RENESAS TECHNICAL UPDATE

製品分類	パッケージ	発行番号	TN-WRP-A017A/J	Rev.	第1版
題名	内装箱(ピザ箱)の変更		情報分類	包装仕様変更	
適用製品	旧NECエレクトロニクス品の 330mm径のリール製品を入れる 内装箱(ピザ箱)を変更する	対象ロット等	関連資料	なし	
		2013年4月初旬から 順次実施

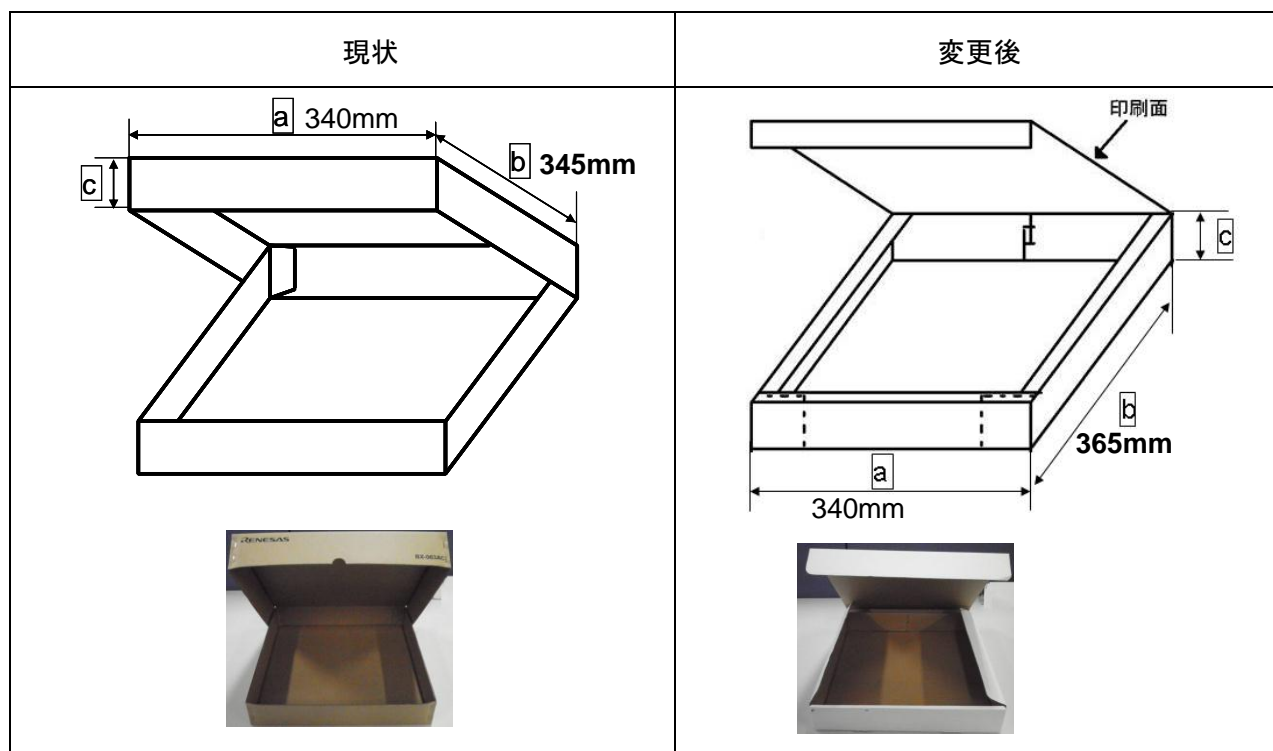
b辺が20mm長い箱に変更し ルネサスエレクトロニクスの統一した箱にします。尚、箱の種類は高さ(c)が52mmと64mmの2種類です。

C	用途
52mm	リール幅：12mm / 16mm / 24mm TYPE
64mm	リール幅：32mm / 44mm TYPE
